九頭竜川水系上流部ブロック河川整備計画の変更について

「九頭竜川水系上流部ブロック河川整備計画」を変更し、赤根川の治水計画を見直します

【 赤根川 計画変更の概要 】

平面図

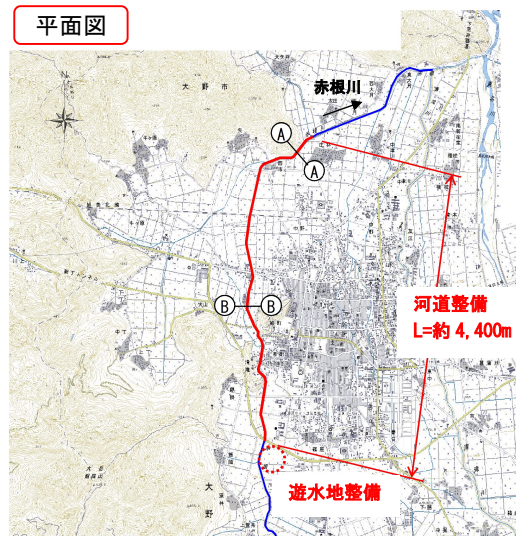
気候変動の影響を考慮した「概ね 50 年に 1 回程度の確率で発生する降雨」による洪水を対象とし、流量は実測値を参考に設定します。また、河道拡幅に合わせ、地下水の河川への流出抑制に配慮し、現況河床を掘り下げない計画に変更します。さらに、河道整備区間の上流に遊水地を整備します。
